Avis délibéré
de la Mission régionale d'autorité environnementale
Provence-Alpes-Côte d'Azur

**sur la déclaration de projet emportant mise en compatibilité du
PLU d'Oraison (04) liée au projet de centrale photovoltaïque au
sol sur le secteur du Bois de Saint-Martin**

**N° MRAe
008003/A PP**

Figure 2: configuration du secteur de projet. Source : rapport de présentation.

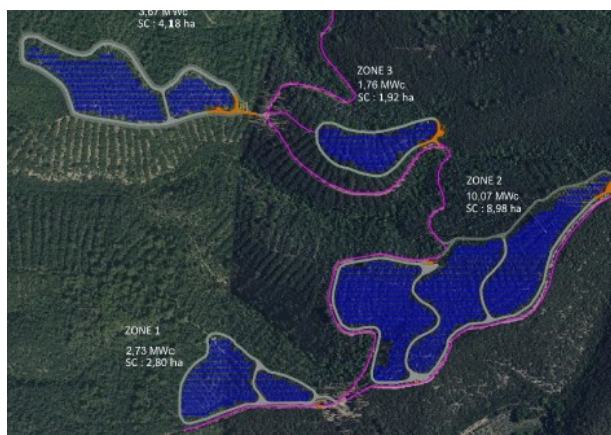
La configuration du projet, et notamment la forme et l'organisation des quatre îlots, augmentent très fortement le linéaire de contact entre les futures installations et les surfaces boisées ou végétalisées

Le dossier ne fait pas la démonstration que l'aménagement du sous-secteur Npv situé dans une zone d'aléa « *très élevé* » n'aggrave pas le risque induit d'incendie de forêt.

De plus, les parcs se situent sous l'influence des vents les plus à risque, avec le mistral d'ouest à nord-ouest vis-à-vis de la végétation, ainsi que des brises de vallée de la Durance venant du sud, fréquentes surtout les après-midis d'été. Cette localisation, dans des versants boisés et relativement pentus, est donc susceptible de générer un incendie de plusieurs centaines d'hectares, d'autant que l'accessibilité au secteur est difficile et peut rendre important les temps d'accès des secours.

La MRAe recommande de démontrer que l'aménagement du sous-secteur Npv n'aggrave pas le risque d'incendie de forêt.
